特定廃棄物管理施設の変更に係る設計及び工事の計画の認可申請書に係る確認事項について

令和3年6月3日
 国立研究開発法人日本原子力研究開発機構
 大洗研究所 環境保全部

【自動火災報知器の設置等】

図 3-7 廃棄物管理施設自動火災報知設備構成図

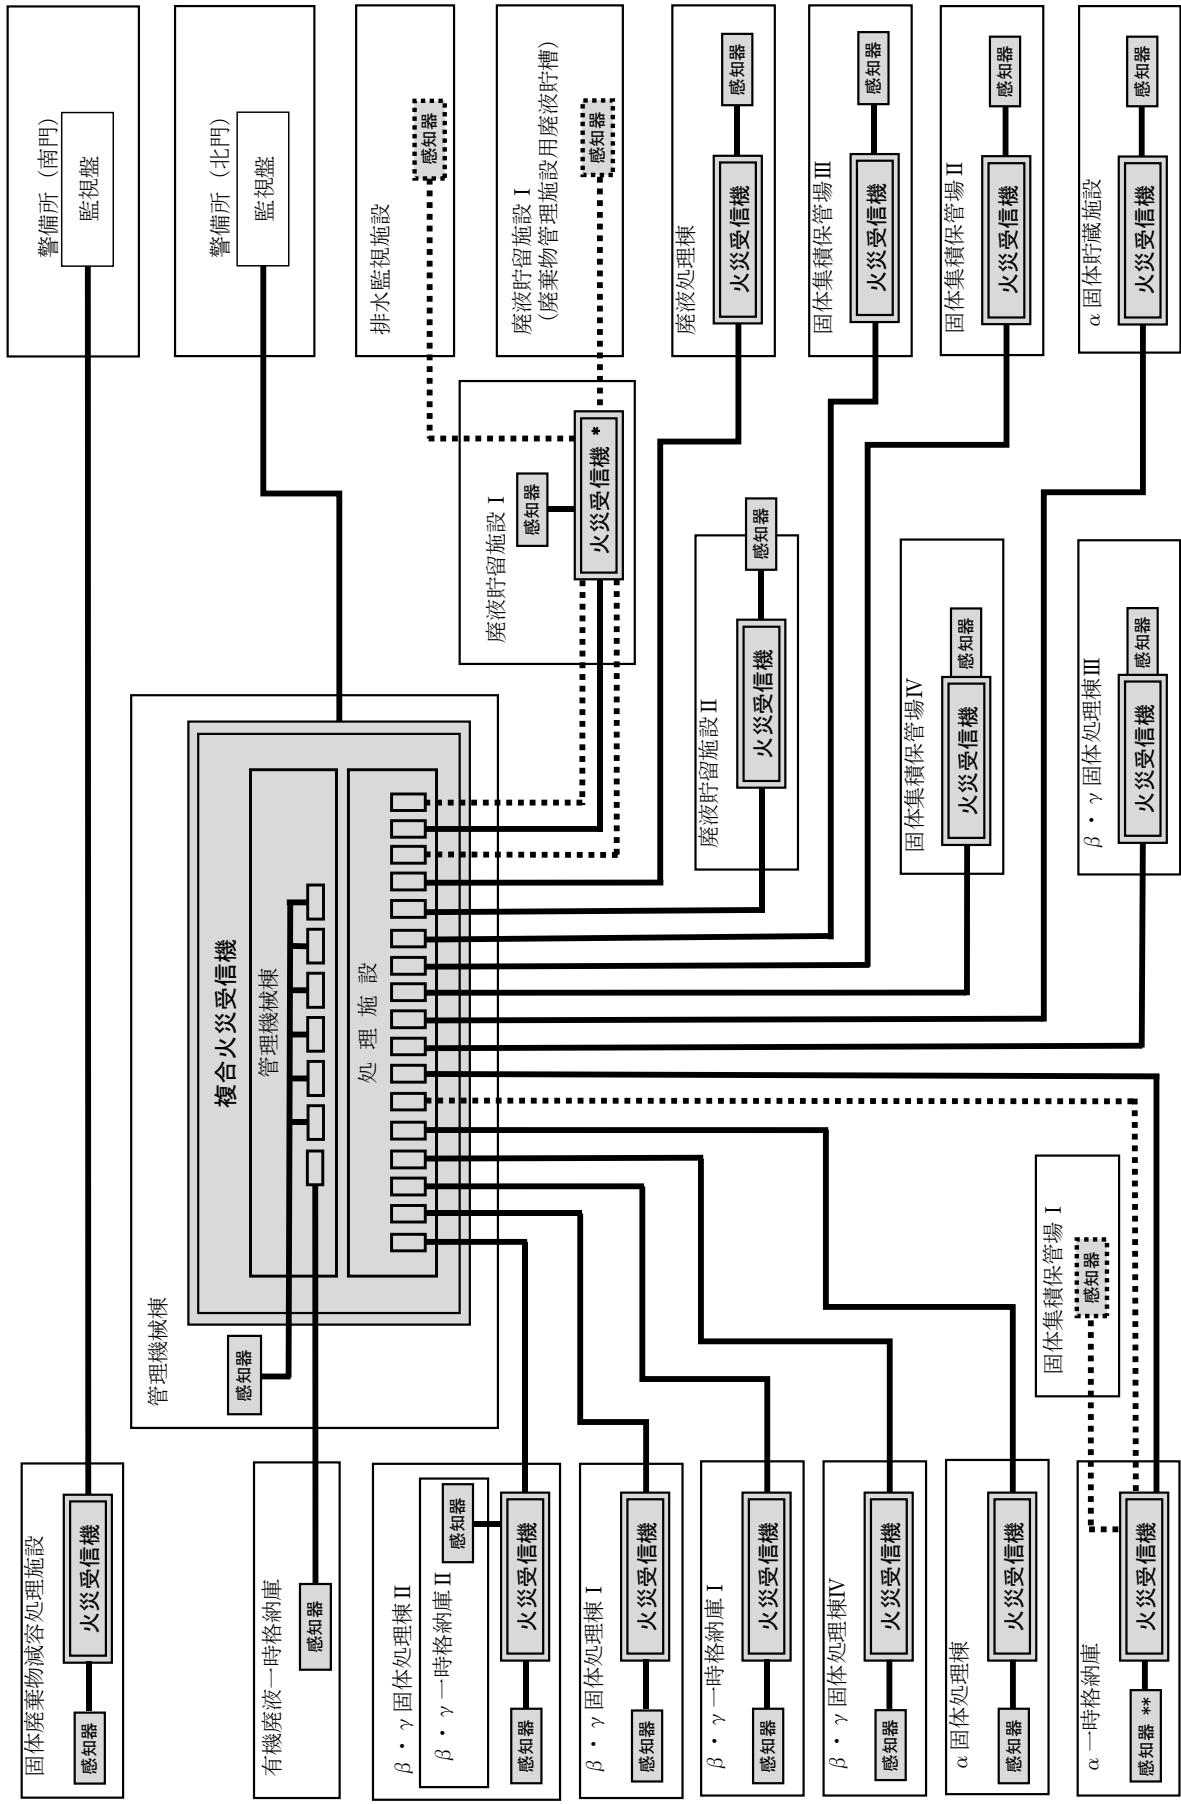
| | 確認事項 | 対応状況 |
|-------------------|---|--------|
| 1 | ○ P2～3、3.1(1)及び(2)について、区域・区画の名称は許可申請書と整合した名称とすること。また、各施設の火災受信機では火災の発生位置が特定でき、管理機械棟及び警備所では火災発生施設が特定できることを明示すること。 | 添付資料—1 |

以上のことから、当該設工認で自動火災報知設備を設置する施設で火災が発生した場合は、管理機械棟及び警備所（北門）において火災の発生施設を特定でき、各施設の火災受信機において施設内の火災を検知した区画を特定できる設計とする。

図 自動火災報知設備電源系統図

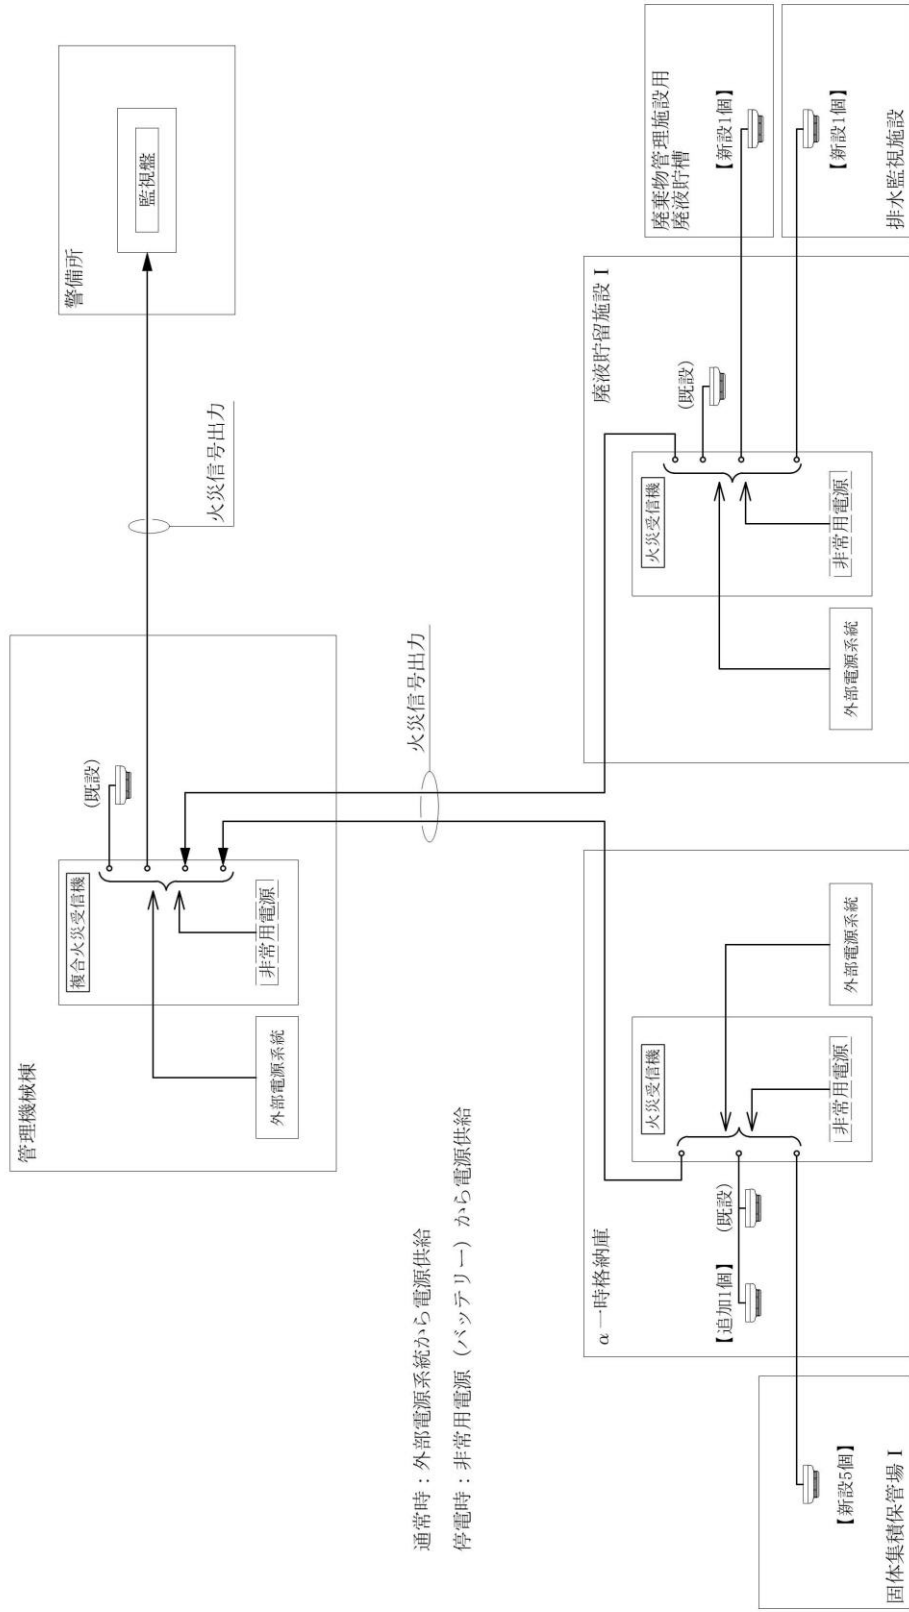
| | 確認事項 | 対応状況 |
|-------------------|---|--------|
| 4 | ○ 複合火災受信機及び各感知器が非常用電源（バッテリー）の負荷に含まれることを電源構成図等により明示すること。 | |

火災等の警報設備（火災を検知し報知する設備）である自動火災報知設備については、消防法に基づき外部電源喪失時に監視状態を60分、警戒回線を10分間継続することが可能な非常用電源（バッテリー）を火災受信機に内蔵している。非常用電源（バッテリー）は、その供給時間により火災発生施設及び火災を検知した区画の特定、消火活動を行うための要員及び資材（消火器及び装備）の確保、対象施設への移動を行い体制が整えられることから、消火活動を可能とするのに十分な容量を備えている。
